Dodatek č. 4 ke o dílo č. 148/OVZ/PJ/2019
ze dne 08. 07. 2019
(dále jen „Dodatek č. 4“)

Název projektu: Stavební úpravy objektu Tř.svobody 26 pro FF UP v Olomouci

REKAPITULACE ZMĚNOVÝCH LISTŮ ZMĚN Z1 AŽ Z9

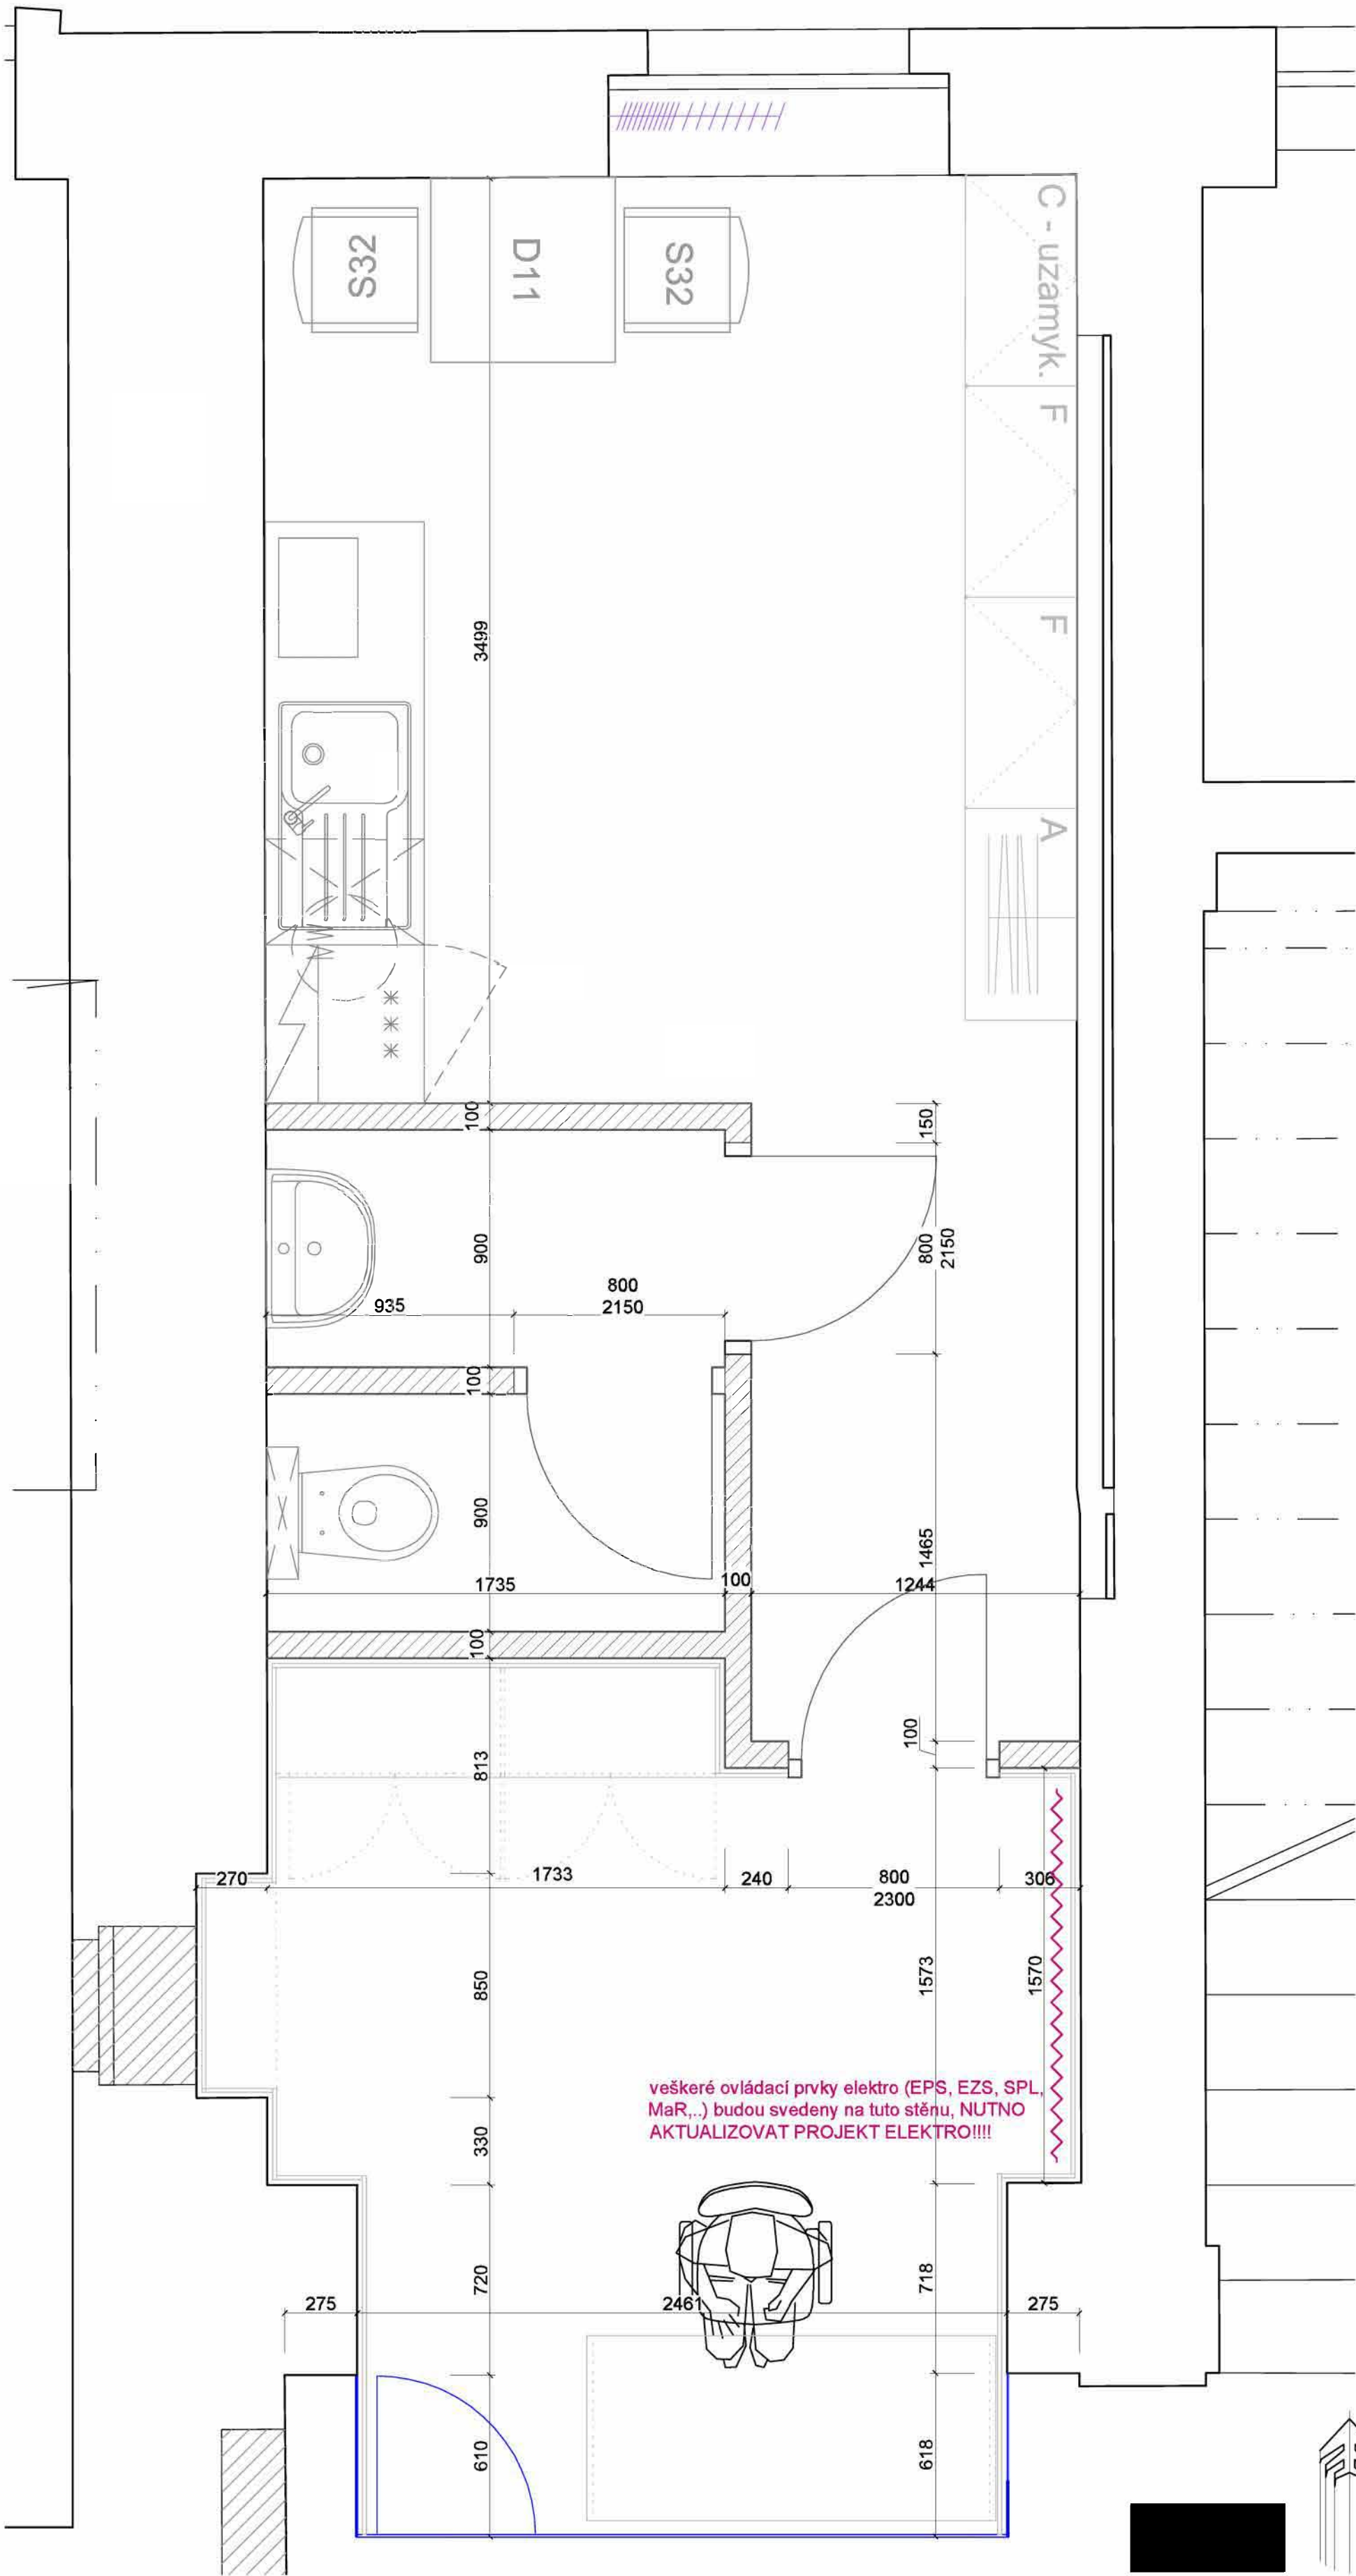
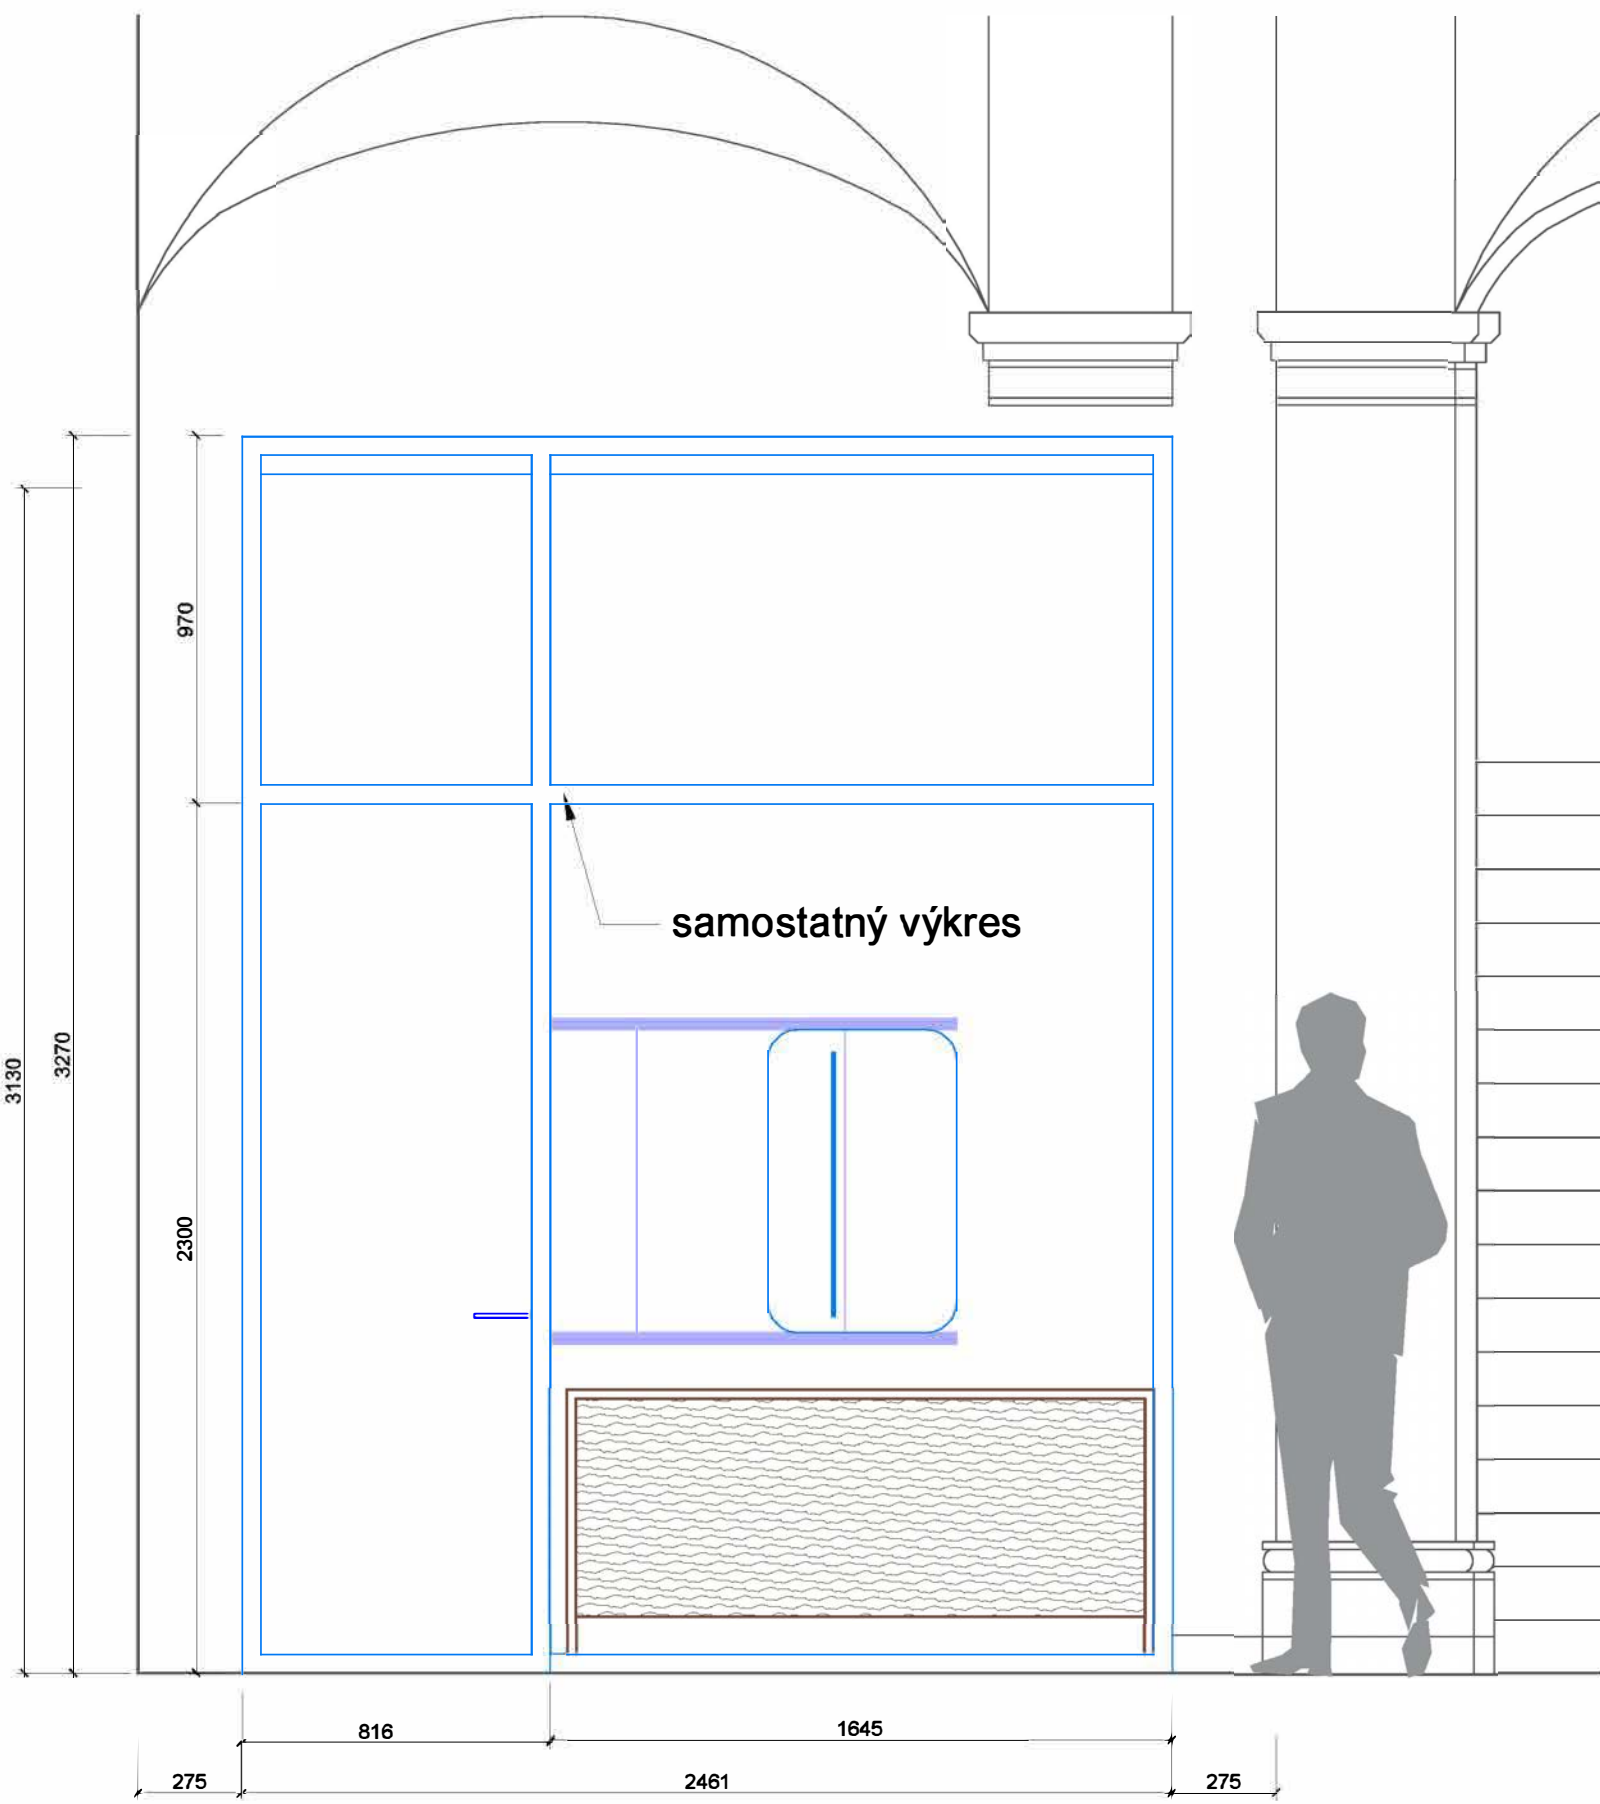
Recepce je řešená jako samostatná místnost, která částečně vystupuje do prostoru chodby - a to cca 600 mm hlubokou skleněnou maskou. Prostor vrátnice je zevnitř vyložený bukovou překližkou tl. 18 mm. Skleněná maska má obdélníkový tvar, z jedné strany lícuje s klenebními pasy u stropu, na druhé je odsazená cca o 270 cm od stěny. Čelní stěna je prosklená čířm sklem, boční stěny jsou z vnějšku obloženy lakovaným bílým tvrzeným sklem. Dřevěný obklad z překližky bude zavěšen na dřevěném roštu - tl. vzduchové mezery 30 mm, bude přetažený až na prosklenou masku, kde bude kotven do ocelových rámců konstrukce. Obklad z bukové překližky je přikotven ke stěnám bez viditelných spojů. V překližkovém obkladu jsou integrovány otevřené i uzavřené regály. Rozměry desek viz pohledy na stěny. Dveře do recepce jsou také z překližky, řešeny jako bezfalcové. Srd dřevěné části navazuje na stávající sokl v chodbě. Kresba překližky bude orientovaná svisle. Stůl recepce je vyroben z překližky, tl. 24 mm, s plnými boky a lubem odsazeným od podlahy (odsazení 150 mm). Spoj stolní desky a bočnice NA SRAZ - NA POKOS, HRANY ZABROUSIT. Použitá překližka bude buková. POVRCHOVÁ ÚPRAVA DŘEVĚNÝCH PRVKŮ - TVRDÝ VOSKOVÝ OLEJ, DO VNITŘNÍCH PROSTOR, NA BÁZI PŘÍRODNÍCH OLEJŮ A VOSKŮ - MIKROPORÉZNÍ, MATNÝ, BEZBARVÝ!!

NUTNO KOORDINOVAT S VEDENÍM INSTALACÍ !!!
Prosklená maska viz samostatný výkres!
